(报批稿)

项目名称：江苏常宝普莱森钢管有限公司 110kV 变电站

配套线路工程

江苏常宝普莱森钢管有限公司 110kV 变电站配套线路修改清单（会议纪要）

附图2 本工程110kV线路路径示意图

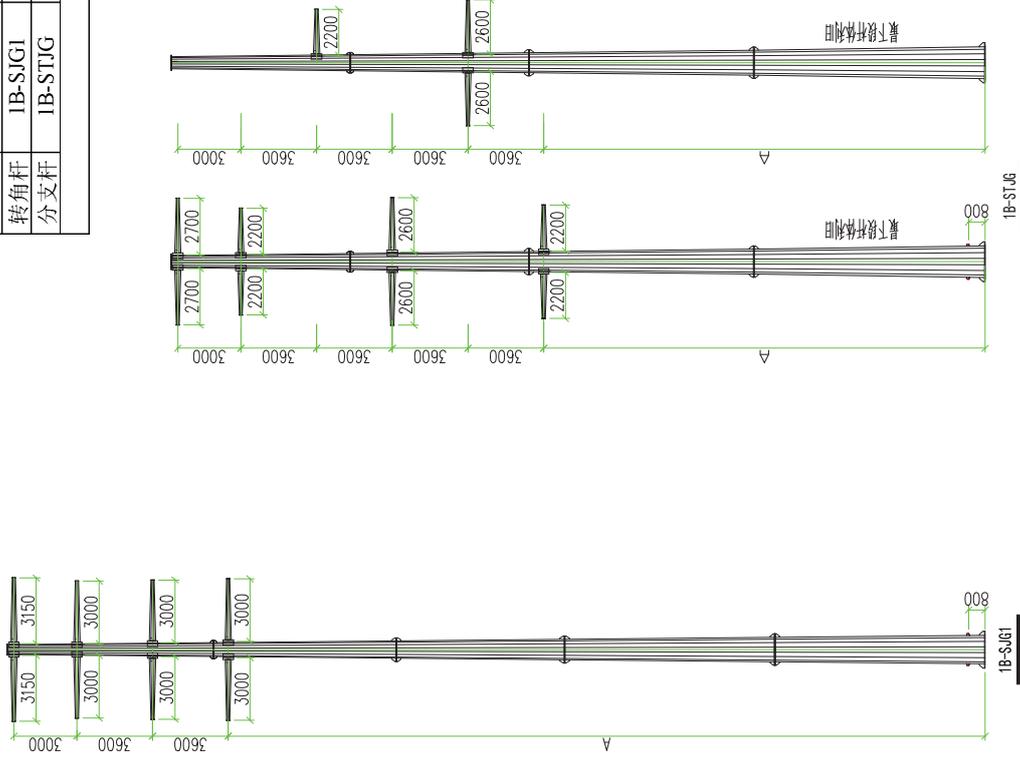
| 专家意见 | 修改说明 |
|---|---|
| 12、附图 2：完善图中本项目名称及变电站名称、公司范围，并标出； | 12、附图 2：已在图中完善本项目名称及变电站名称，公司范围； |

| <p>线路相应路段的含义。</p> <p>(3) “外线 T 接工程”需明确其具体的线路名称 (是否可称为“江苏常宝普莱森钢管有限公司 110kV 变电站 T 接 110kV 水晶 7820 线/亿晶 7821 线工程”)。</p> <p>4、需在附图 2 中清晰标注“江苏常宝普莱森钢管有限公司”的范围和该公司 110kV 变电站的位置及名称。</p> | <p>水晶 7820 线/亿晶 7821 线工程”。</p> <p>4、已在附图 2 中清晰标注“江苏常宝普莱森钢管有限公司”的范围和该公司 110kV 变电站的位置及名称。</p> |
